議案第３１９号

金沢都市計画 下水道の変更（金沢市決定）

金沢都市計画金沢市公共下水道（西部処理区）に辰巳町雨水幹線を次のように追加する。

排　水　区　域　図

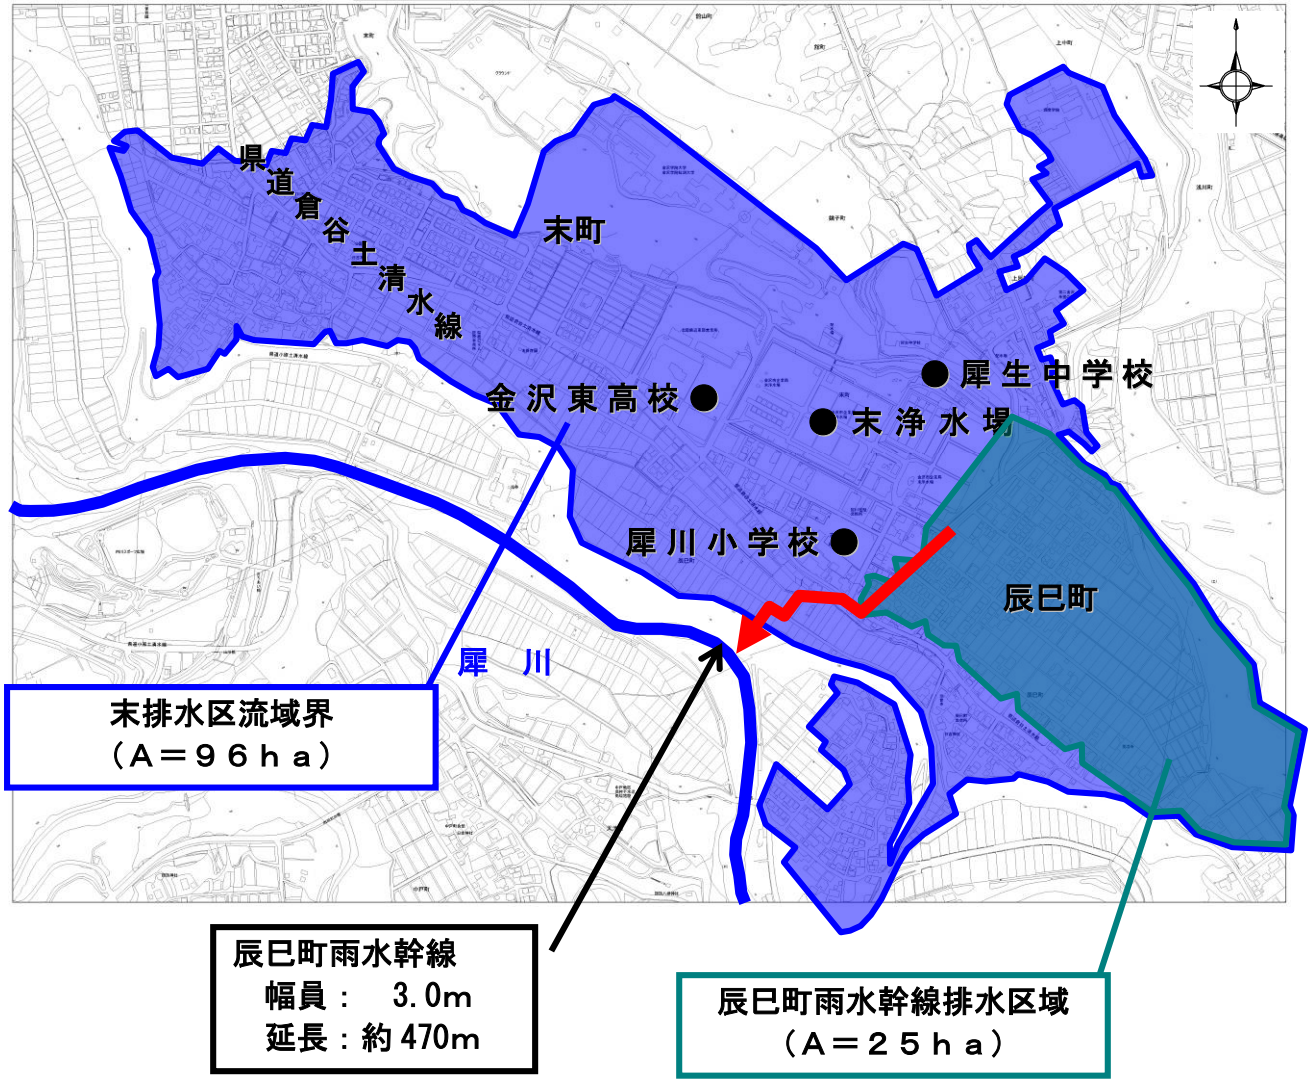
内　　訳	位　　置		備　　考
	起　　点 （下流側）	終　　点 （上流側）	
（－） 辰巳町雨水幹線	（－） 金沢市末町	（－） 金沢市末町	（－） 幅員　3.0m （－） 延長 約470m
